Mission régionale d'autorité environnementale
CENTRE - VAL DE LOIRE

Avis sur le parc éolien du Sainbois à Tournoisis (45)

Autorisation environnementale

N°MRAe 2022-2820

Carte de localisation des parcs éoliens des aires d'étude (étude d'impact, page 280)

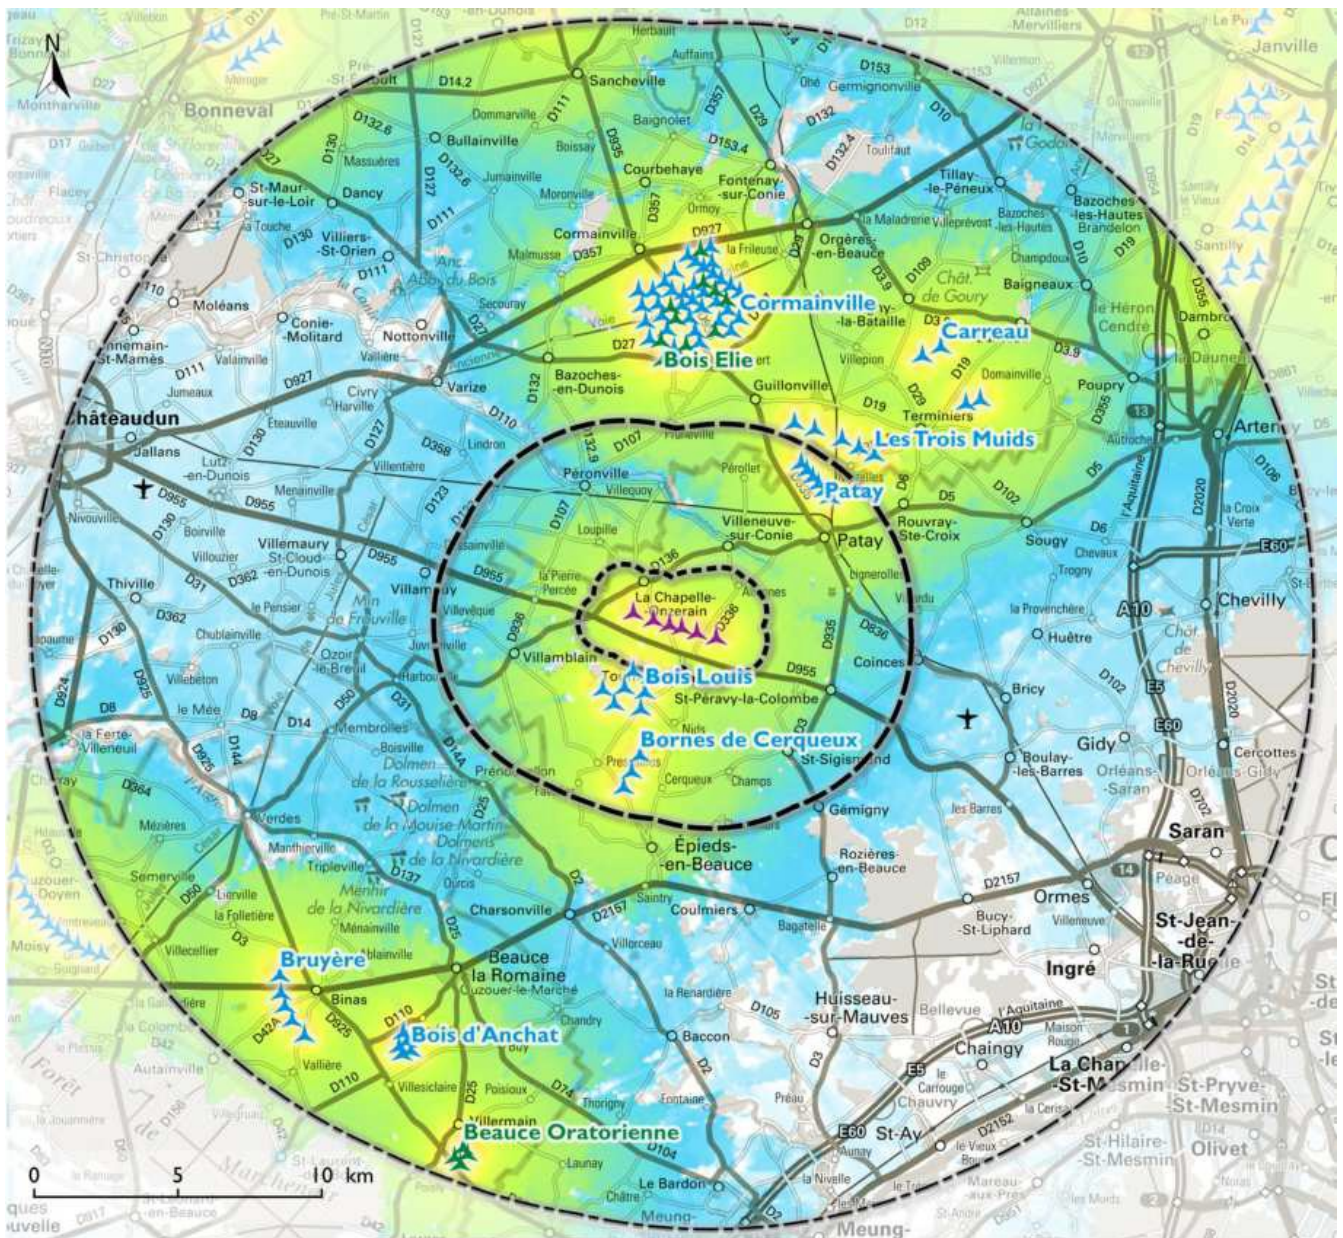
L'étude d'impact comprend également une analyse des effets de saturation¹ visuelle et des impacts cumulés, dus à la multiplication des parcs éoliens dans les aires d'études puisque dix parcs éoliens sont recensés en plus de celui de Sainbois, dont huit déjà construits et deux autorisés.

Le tableau présenté dans le dossier (notamment en page 283 de l'étude d'impact) permet d'évaluer les impacts du projet sur la saturation visuelle. Il montre qu'il n'y a pas de modification significative de la situation et donc pas d'amélioration pour la commune de Tournoisis où la saturation visuelle est forte.

La réflexion autour d'une nouvelle implantation est l'occasion d'en proposer une qui soit mieux adaptée au territoire au regard des impacts réellement constatés. Une amélioration de la saturation visuelle aurait dû être recherchée, au-delà du maintien d'une situation similaire à l'existante.

D'une manière générale, l'implantation des éoliennes du Sainbois se fait dans un paysage déjà marqué par l'éolien, dont une partie est due au parc à renouveler. Ainsi, le nouveau projet, s'il ne contribue pas à une détérioration de la saturation visuelle, participe au maintien d'une saturation des horizons, sans recherche d'amélioration.
